改善箇所説明図

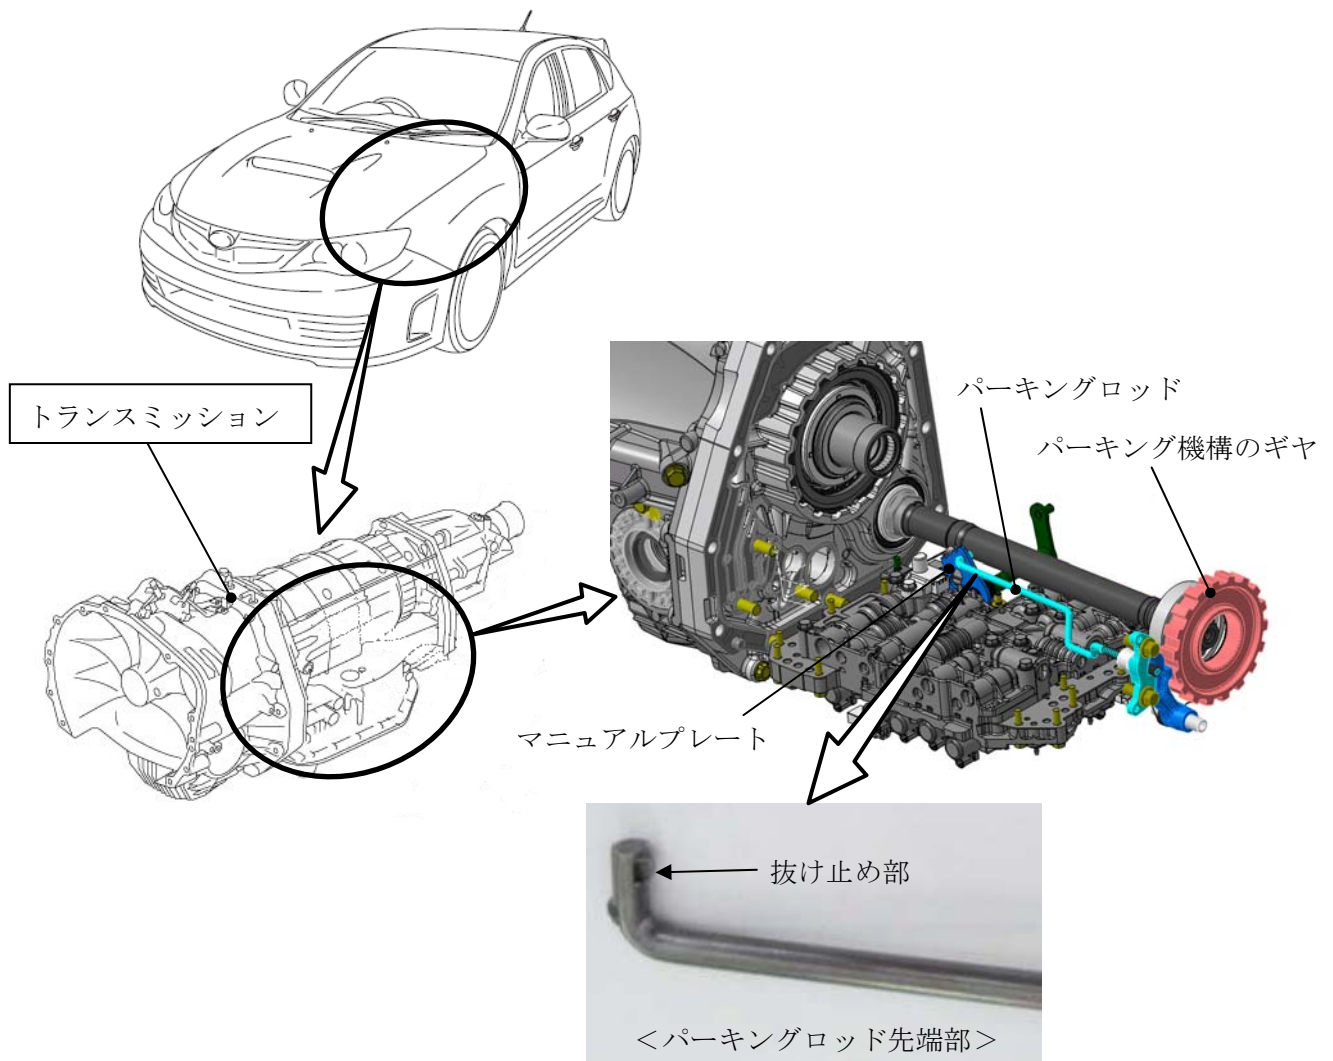
基準不適合発生箇所

動力伝達装置において、自動変速機のパーキング機構のギヤをロックさせるパーキングロッドの組付け作業が不適切であったため、ロッドの抜け止め部が損傷しているものがある。そのため、パーキングロッドがマニュアルプレートから外れ、パーキングポジションへシフト操作してもパーキング機構が作動しなくなり、駐車条件によっては車両が動き出すおそれがある。また、パーキング機構のギヤがロックしている時にパーキングロッドが外れた場合、稀にギヤのロック状態を解除することができなくなり、最悪の場合、走行できなくなるおそれがある。

改善内容

全車両、トランスミッションを良品に交換する。
